DETERMINAZIONE DEL DIRIGENTE SEZIONE AUTORIZZAZIONI AMBIENTALI 2 febbraio 2022, n. 30
IDVIA 561 - Provvedimento autorizzatorio unico regionale ai sensi dell'art. 27 bis del D.Lgs. 152/2006 e s.m.i. la "Riqualificazione del paesaggio costiero di Marina di Ginosa POR Puglia 2014/2020 ASSE VI Azione 6.6 Sub-Azione 6.6a" sito in agro di Ginosa, località Marina di Ginosa Fg. 138 p.lla 327, Fg. 141 p.lle 3577, 4927, 4926, 4925, 3799, 3101, 5078, Fg. 143 p.la 10
Proponente: Comune di Ginosa

**VERBALE DELLA SEDUTA DI CONFERENZA DEI SERVIZI DECISORIA
IN MODALITÀ SINCRONA TELEMATICA DEL 3.12.2021**

Procedimento	ID PROC 1470 IDVIA 561: Procedimento autorizzatorio unico regionale ex art. 27 - bis del D.Lgs. 152/2006 e ss.mm.ii. (PAUR)
Progetto	"Riqualificazione del paesaggio costiero di Marina di Ginosa POR Puglia 2014/2020 ASSE VI Azione 6.6 Sub-Azione 6.6a" sito in agro di Ginosa, località Marina di Ginosa Fg. 138 p.IIa 327, Fg. 141 p.IIe 3577, 4927, 4926, 4925, 3799, 3101, 5078, Fg. 143 p.IIa 10
Comuni interessati	Ginosa
Tipologia	Allegato III alla Parte Seconda del D.Lgs.152/2006 e ss.mm.ii.,elenco B-7, lett n) "Progetti di infrastrutture-opere costiere destinate a combattere l'erosione"

Fig. n. 11 Tavola Interventi Selvicolturali Isola n. 3 p.Ila 5078 Foglio 141 e p.Ila 10 Foglio 143

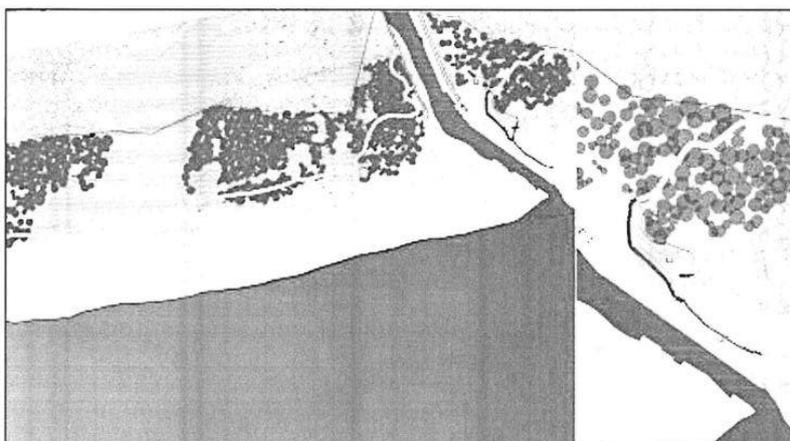
Il progetto prevede anche l'esecuzione di interventi selvicolturali che nell'*Isola 3* interessano la pineta retrodunale anche in corrispondenza dell'area golenale del Torrente Galaso. A tale riguardo si ritiene coerente l'esecuzione di detti interventi con le finalità ambientali, fermo restando che limitatamente all'area golenale del Torrente Galaso (individuata nella porzione di terreno a distanza planimetrica, sia in destra che in sinistra idraulica, dall'asse del corso d'acqua, pari a 75 m) non dovranno essere eseguite le operazioni di diradamento selettivo e fitosanitario; mentre si ritiene ammissibile l'idoneo allontanamento della biomassa legnosa non vivente (legno morto o necromassa) già a terra e ricadente esclusivamente sul sentiero che unisce la Foce del Torrente Galaso a Via Stella Maris.

- Limitatamente all’area golenale del Torrente Galaso (individuata nella porzione di terreno a distanza planimetrica, sia in destra che in sinistra idraulica, dall’asse del corso d’acqua, pari a 75 m) non dovranno essere eseguite le operazioni di diradamento selettivo e fitosanitario; mentre è consentito l’idoneo allontanamento della biomassa legnosa non vivente (legno morto o necromassa) già a terra e ricadente esclusivamente sul sentiero che unisce la Foce del Torrente Galaso a Via Stella Maris. Dovrà inoltre essere lasciata intatta la vegetazione endemica arbustiva e di copertura del soprassuolo.
